第2回北区岩淵周辺地区かわまち推進検討会 箇所別のご意見(令和8年2月4日)

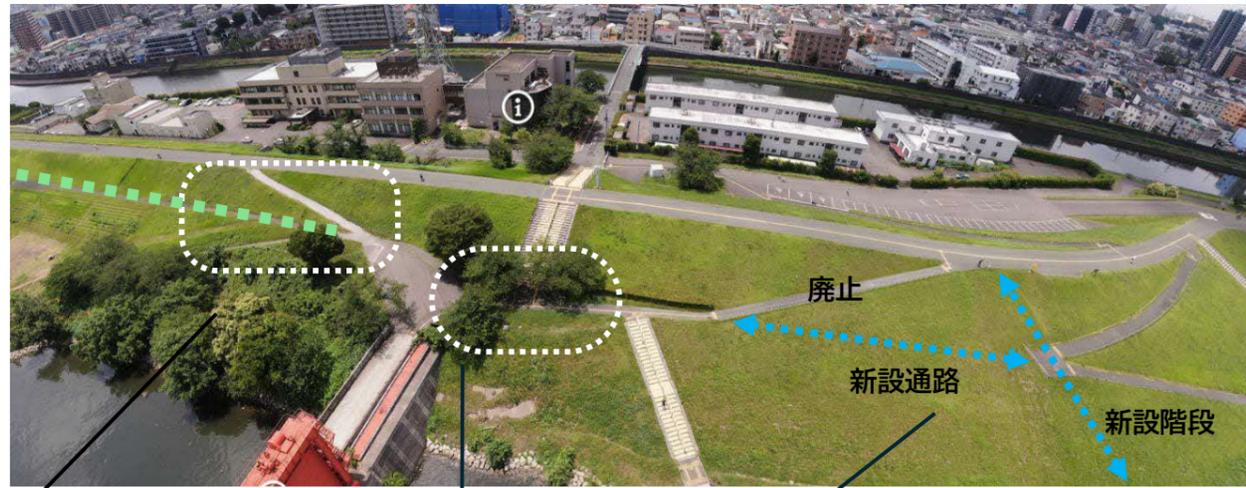
- ・坂路幅員は3m程度で良い。
- ・スロープに挟まれた平場(下図緑枠)は花火会の観客席として重要なので、坂路拡幅後も利用できるようにしたい。

- ・赤水門を望む一番良い箇所のため、当該箇所も眺望を活かした整備を検討すべき。

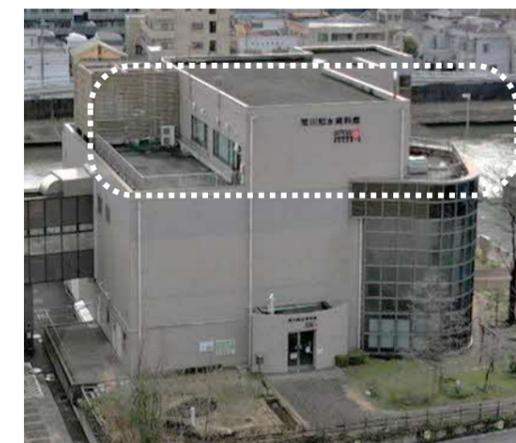
- ・新たな階段や通路を整備すると、法面が手摺だらけとなり、赤水門の眺望が良い場所への移動できなくなるため、手摺がない場所があっても良い。

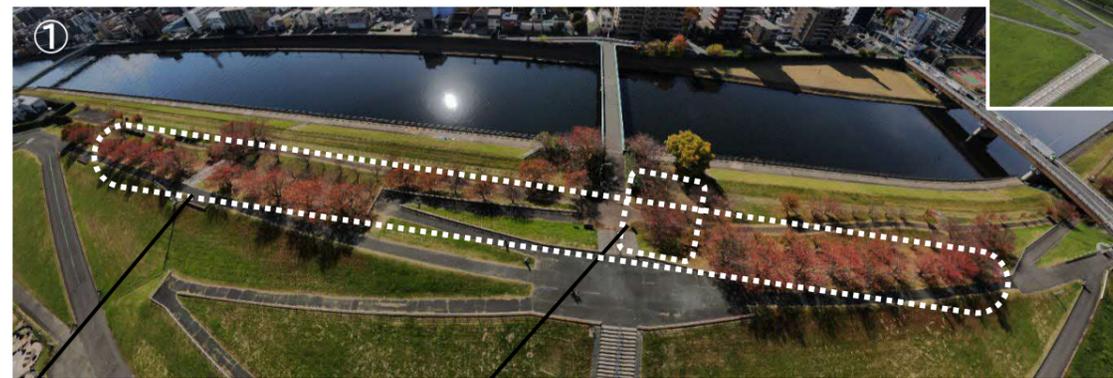
- 【荒川知水資料館3階及びテラス】
- ・上流側のテラスについても日陰があると良い。テラスは2箇所とも使いたい。
 - ・既存の図書を活かして地域の人が歴史を学ぶ場として活用してもらいたい。
 - ・カフェを運営するという目標をたてて取り組むことが必要。それに合わせて、バックヤードの水回りを整備すべきだ。

- ・ベンチを設置する部分だけ盛土すればよいのではない

- ・花火会終了後に帰る人が滞留する場所となる。少なくともベンチは取り外しができる構造が望ましい。
- ・ベンチの取り外しはむずかしいため、人の流れを分ける方法を考えてもらった方が良い。
- ・警察と協議をしてから整備を検討した方が良い。
- ・堤防拡幅部にキックカーが入るようにしたい。
- ・現状の白いガードレールの改良。

- ・遊歩道の幅員は計画ほど拡幅する必要はない。
